**Avis délibéré
de la Mission régionale d'autorité environnementale
Provence-Alpes-Côte d'Azur**

**sur la mise en compatibilité du plan local d'urbanisme (PLU) de
Selonnet (04) par déclaration de projet de centrale
photovoltaïque**

**N° MRAe
0016212/A PP**

Figure 1: Localisation du secteur Npv sur le territoire communal. Source: évaluation environnementale

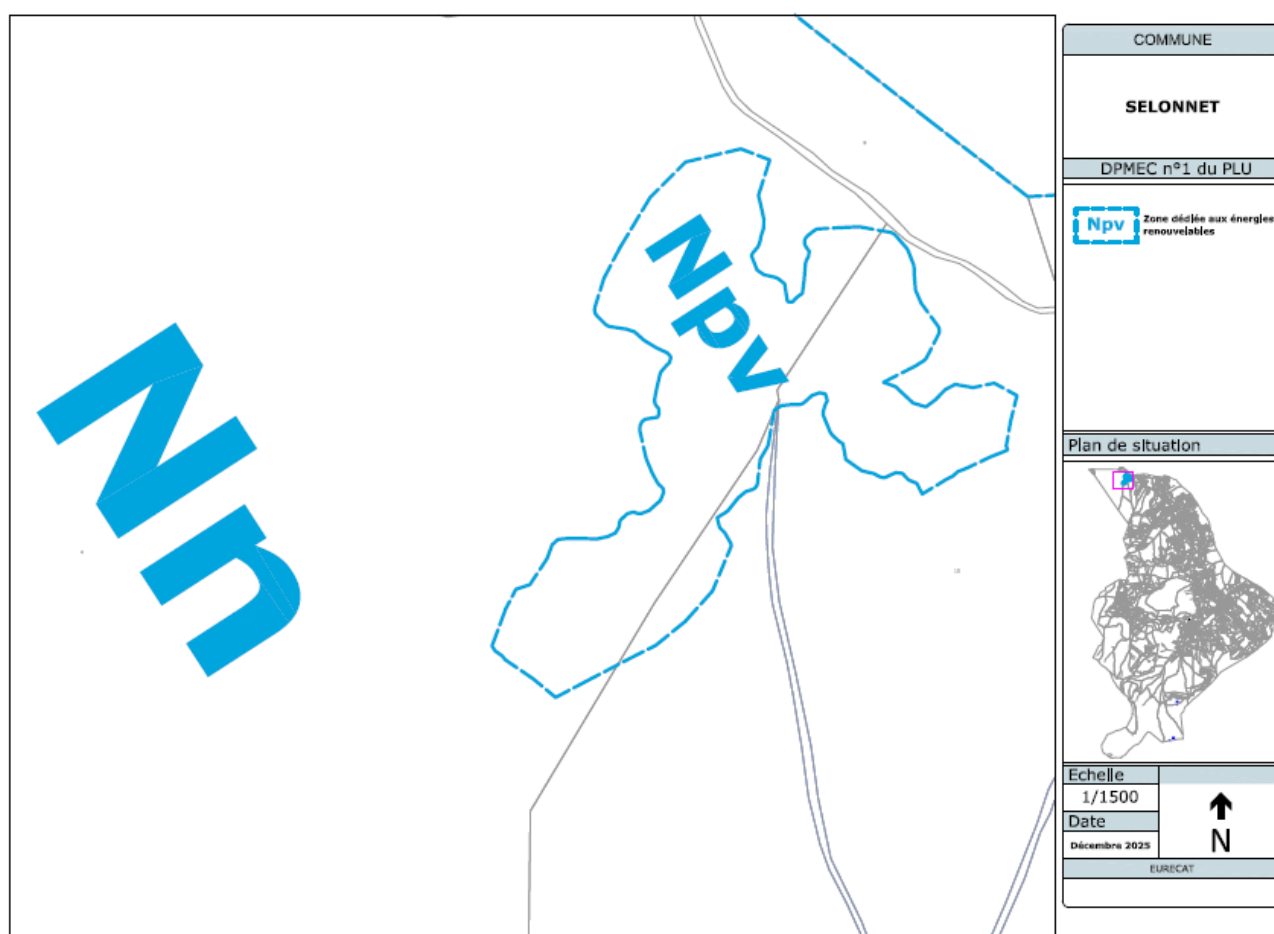
Selon le dossier, le projet s'inscrit en zone naturelle (N) du PLU approuvé, incompatible avec l'implantation d'une centrale photovoltaïque au sol. La mise en compatibilité du PLU vise à permettre la réalisation du projet par la création d'un secteur Npv dédié à la réalisation des équipements nécessaires à la production d'énergie renouvelable, pour une surface totale de 3,9 hectares. Ce secteur Npv comprend l'emprise de la centrale et les surfaces techniques connexes périphériques indissociables (0,7ha). Selon le dossier « *le périmètre relatif aux obligations légales de débroussaillage (OLD), soit une bande périphérique au projet de 50 m de profondeur pour environ 6,7 ha est abandonné. Il restera en zone naturelle Nn* ».
